東京湾沿岸海岸保全基本計画の変更について

1. 変更要旨

計算で求められた防護高と面的防護の組み合わせのイメージ

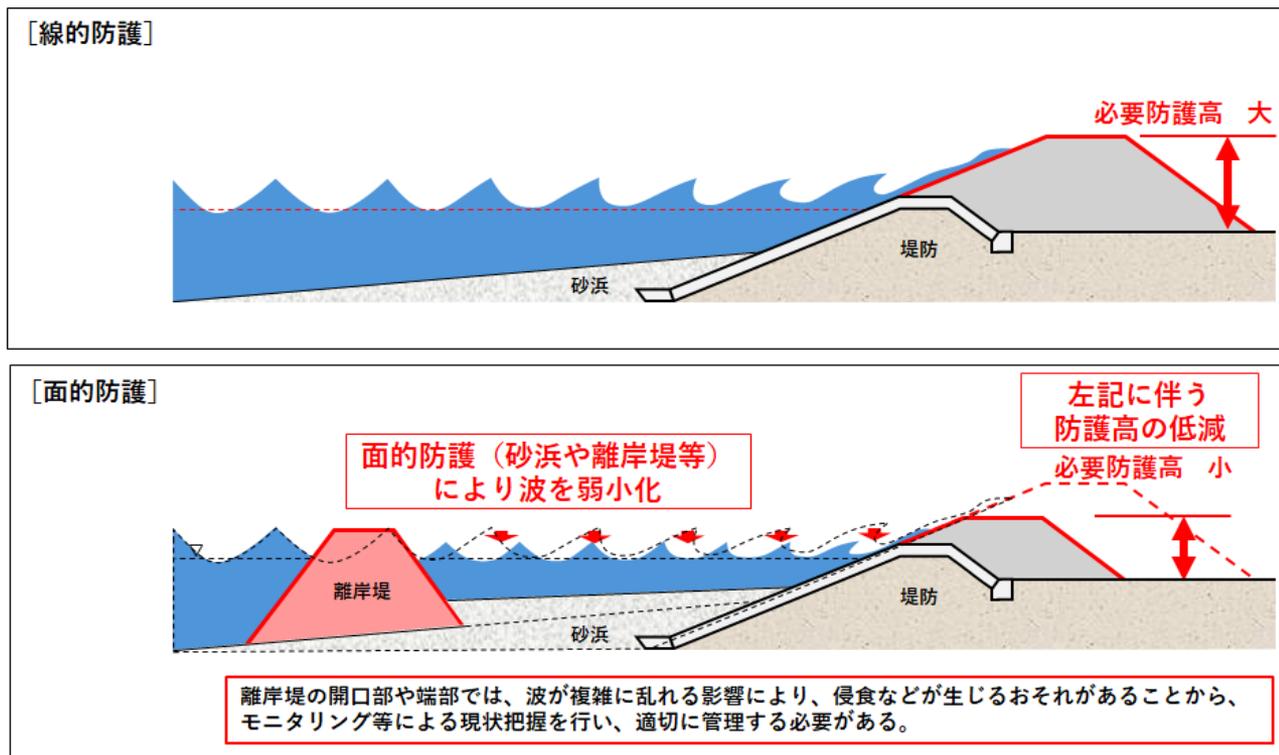
(2) 施設整備の検討に当たっては、堤防等による防護だけでなく、砂浜等による面的防護など、様々な方策があることに留意する。

→高潮・波浪に対する防護高が著しく高い箇所は、低減に繋がることも考えられるため面的防護について明文化。

- ・個々の施設整備の段階で現地状況に適した整備を進めていく
- ・複数の施設による面的防護により防護高の低減も考えられる
